PROJET DE PARC EOLIEN DE BRANSAT

**PIÈCE 9 - Mémoire en réponse à l'avis de l'Autorité Environnementale
en date du 30 janvier 2024**

Février 2024

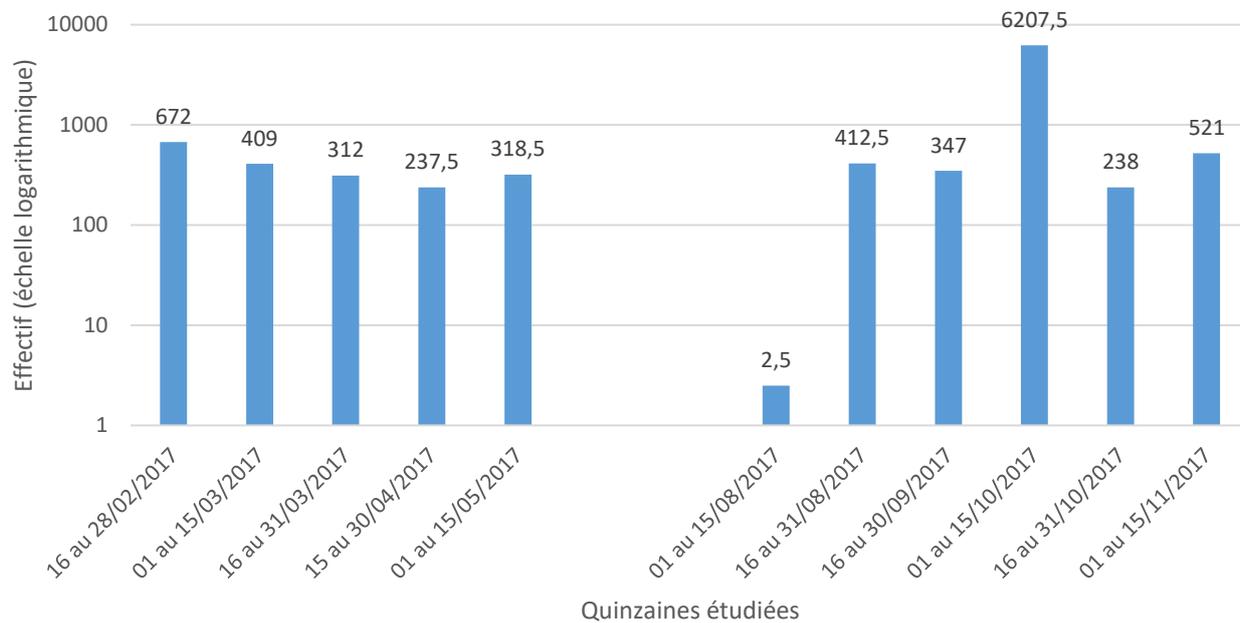
« L'Autorité environnementale recommande d'évaluer précisément les incidences et de définir des mesures d'évitement des incidences sur les oiseaux (par exemple un bridage statique) relative aux deux migrations de l'avifaune. »

En ce qui concerne la migration avifaune spécifiquement, selon le volet écologique de l'étude d'impact (paragraphe 3.2.3.3 à partir de la page 102), au sein du périmètre rapproché :

- Au cours de la migration prénuptiale, 2914 individus ont été observés
- Au cours de la migration postnuptiale, 15219 individus ont été observés

L'activité en migration prénuptiale apparaît donc bien moins marquée en termes d'effectifs observés comparés à l'activité en migration postnuptiale (5 fois moins). Ce constat est d'ailleurs souvent observé lié au fait que les effectifs en migration postnuptiale intègrent en plus des adultes reproducteurs, les individus volant de l'année (juvéniles et ou/immatures).

Figure 13: Contribution by life cycle stage to Global warming potential per kWh

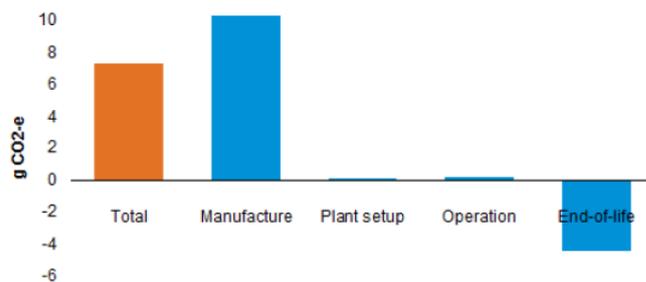
« L’Autorité environnementale recommande de détailler le bilan carbone des éoliennes choisies en intégrant notamment les résultats du mât de mesure (pour déterminer la production électrique attendue), le déstockage de carbone des surfaces défrichées et/ou artificialisées, le massif béton et le démantèlement complet des éoliennes (les postes de livraison, les câbles du réseau électrique, l’excavation totale des fondations jusqu’à la base de leur semelle et la remise en état des aires de grutage et des chemins d’accès³⁴) de manière à estimer un bilan carbone moyen en g CO₂eq/kWh pour la durée prévisionnelle d’exploitation des éoliennes, en intégrant les périodes de bridage. Ce bilan sera comparé à celui du mix énergétique français le plus récent. »

Dans son analyse de cycle de vie spécifique au modèle de turbine envisagé sur le projet éolien de Bransat (V150 d'une puissance supérieure à 4MW), le turbinier Vestas calcule 7.3 g CO₂e/kWh sur une durée de vie de 20 ans et un temps de production nécessaire pour compenser les émissions d'environ 7 mois. Les émissions de CO₂ sont réparties par phase du cycle de vie selon le graphique suivant.
